| Onderwerp  | : | Boevenheuvel 14 e.o. Landgoed Heijbroeck II Eersel | Bijlagen       | : | 3                                                                |

Op 26 december 2025 ontvingen wij een automatische melding van de terinzagelegging van het Ontwerp TAM- Omgevingsplan "Landgoed Heijbroeck". Dit plan maakt het volgende mogelijk: Het uitbreiden van het landgoed, waarbij ca 11 ha nieuwe natuur met wandelpaden ontwikkeld worden en ruimte komt voor 5 landgoedwoningen. Op het bestaande landgoed komt de ongebruikte bouwkael voor een landgoed woning aan de hoofdentree bij de Hazenstraat te vervallen en wordt aan de Boevenheuvel een schuur ten dienste van het landgoed gerealiseerd. Daarnaast wordt de bestaande veehouderij aan Boevenheuvel 14 gesaneerd en omgeschakeld naar een burgerwoning. Hierbij geef ik mijn zienswijze op dit plan.

### 3 Riool

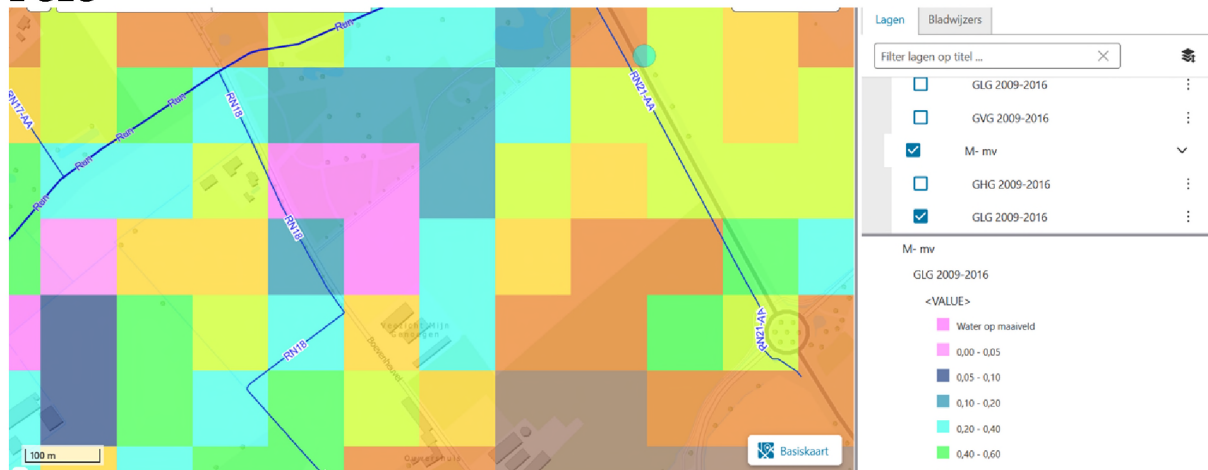
In de planverbeelding is de Rioolleiding goed opgenomen en is deze voorzien van een voldoende brede beschermingszone. Dit stelt het waterschap op prijs. Echter, op de planverbeelding is een deel riool ingetekend dat geen onderdeel uitmaakt van het rioolsysteem van het waterschap, zie bijlage 3. Het kan zijn dat dit een oud tracé is dat is vervallen na de eerdere verplaatsing van het gemaal van Eersel. Dit deel van het riool hoeft wat het waterschap betreft niet te worden opgenomen op de planverbeelding. De gemeente andere moverende redenen heeft om deze rioolleiding toch wel op te nemen op de verbeelding. Daar heeft het waterschap geen bezwaar tegen.
